Keuringsverslag van een elektrische laagspanning- en zeer lage spanningsinstallatie

NIET CONFORM

Straatnaam	Driehoekstraat
Huisnummer	144
Busnummer	
Postcode	2180
Gemeente	Ekeren
Land	België

Controlebezoek van een oude huishoudelijke elektrische installatie van een wooneenheid bij verkoop op vraag van de verkoper volgens (KB 08/09/2019) - AREI Boek 1- 8.4.2. en 8.2.1. en 4.2.4.3.

Afbeelding schakel- en verdeelbord:

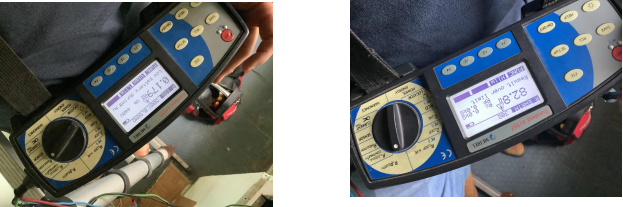
- I5.01 De aanduiding van de stroomkringen en/of apparatuur, aansluitklemmen, enz dient aangebracht of vervolledigd te worden. (Boek 1 Onderafdeling 3.1.3.1. en 3.1.3.3.A. en 5.1.6.1)

- I5.10 De genaakbare, naakte onder spanning staande delen zijn onvoldoende afgeschermd. (Boek 1 Afdeling 5.1.4. en 4.2.2.3.)
- I5.11 Niet gebruikte invoeringen van het verdeelbord zijn niet correct of onvoldoende afgedicht. (Boek 1 Afdeling 5.1.4. en 4.2.2.3.)

- I8.13 Het gebruik van kabels van het type VTLmb, LMVVR, COAX, VVT is verboden. (Boek 1 Onderafdeling 5.2.1.2.)
- I8.21 Kabeldoorvoeren uit te voeren met wartels of gelijkwaardig bescherming. (Boek 1 Onderafdeling 5.2.6.1.)
